## Detaljregulering for kollektivknutepunkt og innfartsparkering på Flatøy

### Planomtale

PlanID: 1256 2016 0002

Dato: 28.06.2019

Utklipp viser planforslag til høyring.

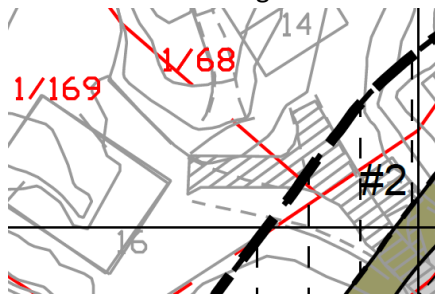
- 9) I nord er plankartet snevra litt inn på austsida. Dette er gjort fordi «*reguleringsplanen for E39 Flatøy-Midtdelar*» ivareteke reguleringsformålet langs E39.

Utklipp viser planforslag etter høyring.

Utklipp viser planforslag etter høyring.

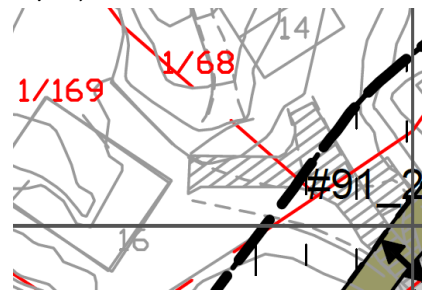
10) I føresegnene - veg f\_SV4 - er gnr./bnr. 1/1, 2, 5, 7, 80, 280 og 291 fjerna, fordi det låg inne feil om at desse eigedomane har tilkomst via denne vegen. I plankartet er det her lagt inn pil som framleis sikrar dagens tilkomst til gnr./bnr. 1/68, 169.

Utklipp viser planforslag til høyring.

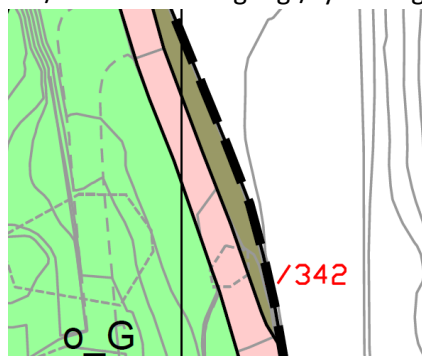
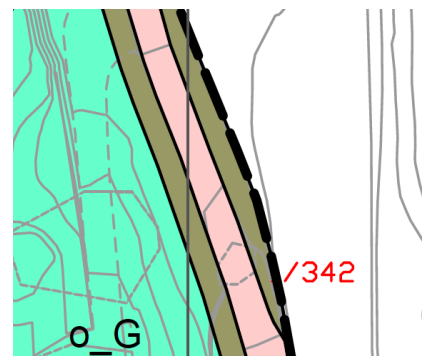
12) Sør i planområdet er det lagt inn o\_SVG mellom o\_SGS1 og o\_G. Dette er gjort for å hindre at man går inn i området regulert til grunnstruktur, i forbindelse med bygging og drift/vedlikehald av gang-/sykkelveg.

Utklipp viser planforslag etter høyring.

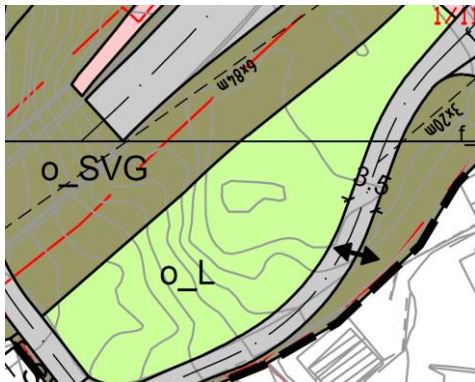
- 13) Sørvest i planområdet er o\_L (LNRF) erstatta av L, fordi dette arealet ikkje er offentlig men privat. I føresegnene, §6.1, er det her også lagt inn tekst om at kommuneplanen føresegner og plan- og bygninglovens regler er gjeldande.

Utklipp viser planforslag etter høyring.

Utklipp viser planforslag til høyring.

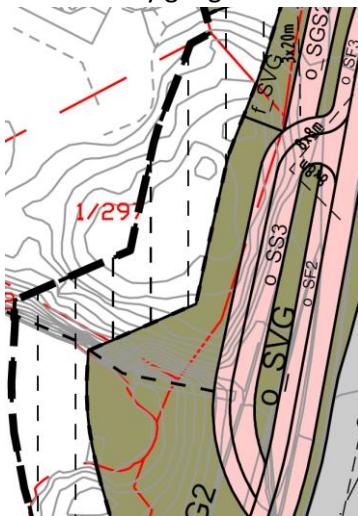
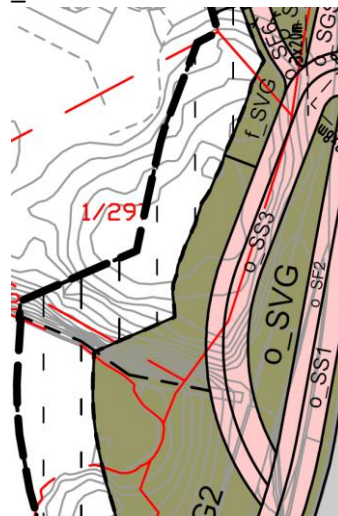
- 14) Fråviksgruppa hjå Statens vegvesen har gjeve tilbakemelding om at gang- sykkelvegen som er planlagt å gå i kulverten under fylkesvegen, mellom terminalen og vestsida av planområdet, har for knapp horisontalkurveradius. o\_SS3 er derfor endra slik at den dreiar litt lengre ut mot sjøen og samtidig møter o\_SF3 litt lengre mot nord. Dette har igjen ført til at o\_SGS2 får brattare stigning. For å få en alternativ gangtrase med mindre stigning så er det i tillegg etablert en ny gangtrase med mindre stigning, o\_SF6.

Utklipp viser planforslag etter høyring.

Utklipp frå støyrapport til høyring.

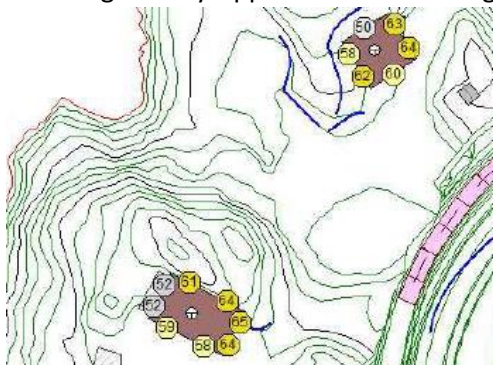
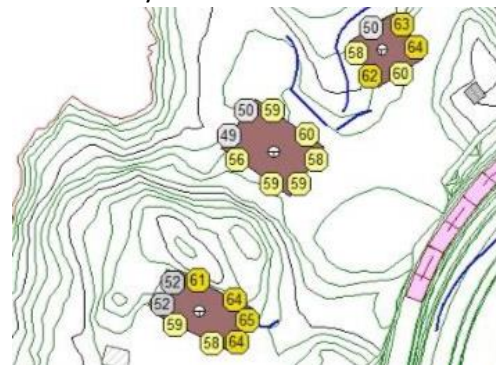
16) Det viste seg at våningshus på gnr. 1 bnr. 169 ikkje var tatt med i grunnlagskartet for berekningar i støyrapporten. Det er no lagt inn berekna støynivå for det aktuelle huset.

Utklipp frå støyrapport etter høyring.
